**AVIS RELATIF À LA PROTECTION
CONTRE LES EVENTUELS EFFETS NOCIFS ET NUISANCES
PROVOQUÉS PAR LES RAYONNEMENTS NON IONISANTS
GÉNÉRÉS PAR DES ANTENNES ÉMETTRICES STATIONNAIRES**

Commune : CHIEVRES - Exploitant : ORANGE

Référence exploitant : 082C1_1 & 32082C1_1 & 42082C1_1 & 52082C1_1

Rapport n° 2549 / 2024

Vue d'élévation/Photo des antennes :

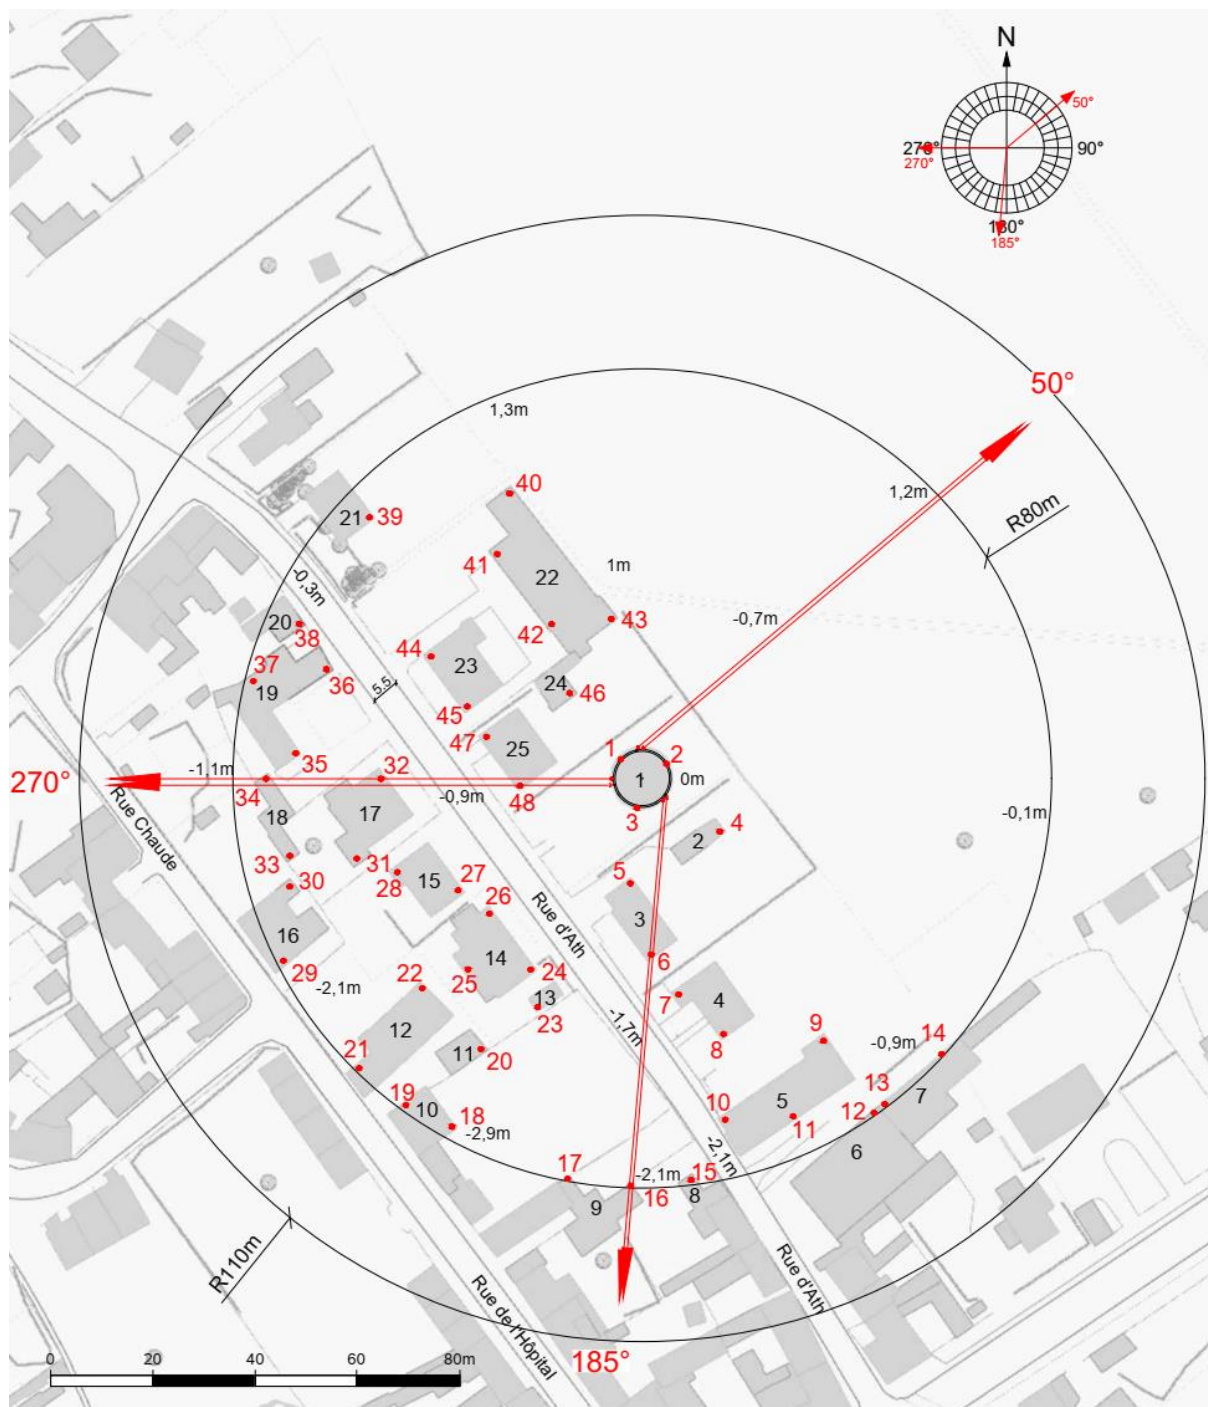
En ce qui concerne les antennes de l'installation mentionnées dans le tableau 1, la distance maximale à laquelle la limite pourrait être atteinte, à l'extérieur, est égale à 86,7 m. S'il n'y a pas de LS à une distance inférieure, les antennes respectent forcément la limite d'immission.

Dans le cas des LS situés à l'intérieur des bâtiments, une atténuation d'obstacle est prise en compte et il en résulte que la distance maximale à laquelle la limite pourrait être atteinte se réduit à 61,4 m.

Les résultats de l'évaluation décrite au paragraphe 4 indiquent que les antennes émettrices stationnaires de l'installation faisant l'objet du présent avis ne produisent pas, dans un lieu de séjour, un rayonnement électromagnétique maximum supérieur aux limites fixées à l'article 4 du décret.

Figure 2 : Vue en plan des installations d'antennes dans un rayon de 300 mètres autour de l'installation faisant l'objet de la demande d'avis

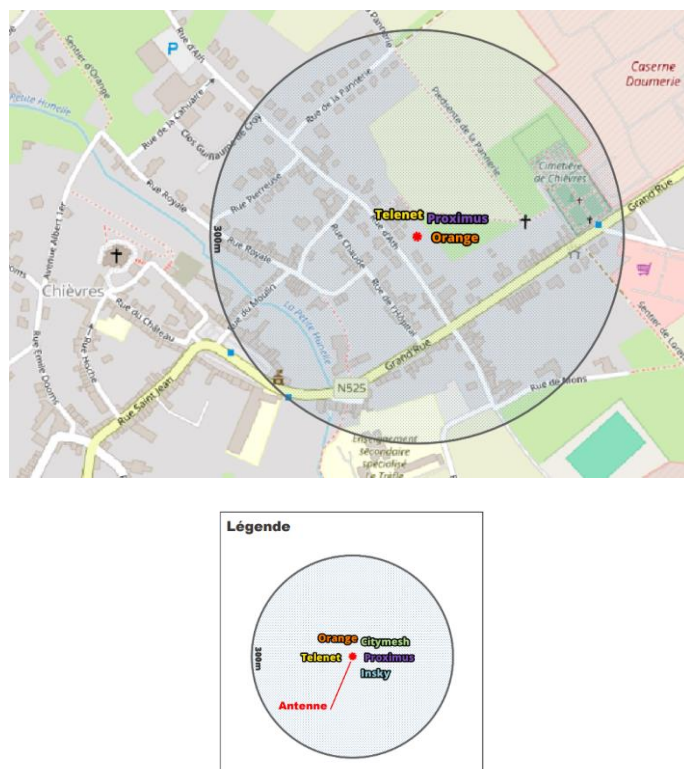
- il y a au plus 4 installations d'antennes émettrices stationnaires présentes dans la zone d'évaluation de 300 mètres de rayon représentée dans la figure 2, y inclus l'installation référencée dans le paragraphe 2 : la limite cumulative définie à l'article 4, §2 du décret est nécessairement respectée dans les lieux de séjour à l'intérieur de la zone d'évaluation de 300 mètres de rayon ;

- b) il y a exactement 5 installations d'antennes émettrices stationnaires présentes dans la zone d'évaluation de 300 mètres de rayon représentée dans la figure 2, y inclus l'installation référencée dans le paragraphe 2 et il existe, pour 3 ou 4 de ces installations, un avis attestant le respect de la limite abrogée de 3 V/m : la limite cumulative définie à l'article 4, §2 du décret est nécessairement respectée dans les lieux de séjour à l'intérieur de la zone d'évaluation de 300 mètres de rayon ;

- c) dans tous les autres cas, il a été vérifié que la limite cumulative définie à l'article 4, §2 du décret n'est pas dépassée dans les lieux de séjour sur base du nombre d'installations localisées dans la zone d'évaluation de 300 mètres de rayon représentée dans la figure 2, de leur localisation ainsi que des données inscrites dans la figure 1 et au paragraphe 4 du présent avis et dans les avis attestant le respect de la limite par installation ou de la limite abrogée de 3 V/m relatifs aux autres installations reprises dans la figure 2.

Compte tenu des considérations ci-dessus, il apparaît que l'intensité du rayonnement électromagnétique généré, dans les lieux de séjour situés dans un rayon de 300 mètres autour de l'installation référencée dans le paragraphe 2, par l'ensemble des antennes émettrices stationnaires de l'ensemble des exploitants du même site d'antennes émettrices stationnaires respecte la limite fixée à l'article 4, § 2 du décret.
